Avis IRSN/2019-00096

Objet : EDF - REP - Centrale nucléaire de Dampierre-en-Burly - INB n° 85
Essais de redémarrage du réacteur n° 4 - Écart concernant le groupe électrogène de secours à moteur Diesel de la voie A.

Figure 1 : réfrigération de l'air de suralimentation.

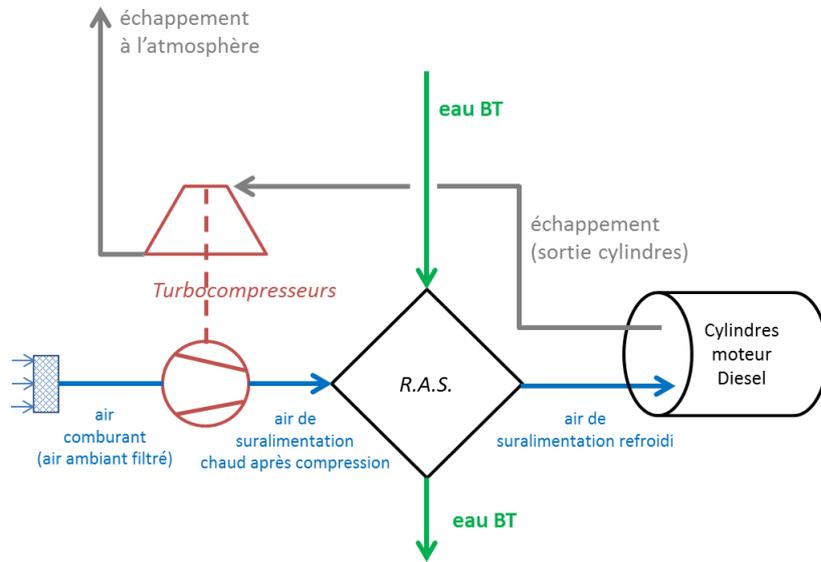
Le circuit d'eau BT permet notamment de refroidir l'air de suralimentation². Une température d'eau BT excessive entrainerait un refroidissement insuffisant de l'air en entrée du moteur, ce qui conduirait *in fine* à une température excessive à l'échappement. De plus, cela réduirait la richesse³ du mélange comburant-carburant et diminuerait donc la puissance pouvant être développée par le diesel.

² Après sa compression dans les turbocompresseurs, l'air est refroidi dans les réfrigérants d'air de suralimentation (RAS) par l'eau BT (cf. Figure 1 en annexe 2).
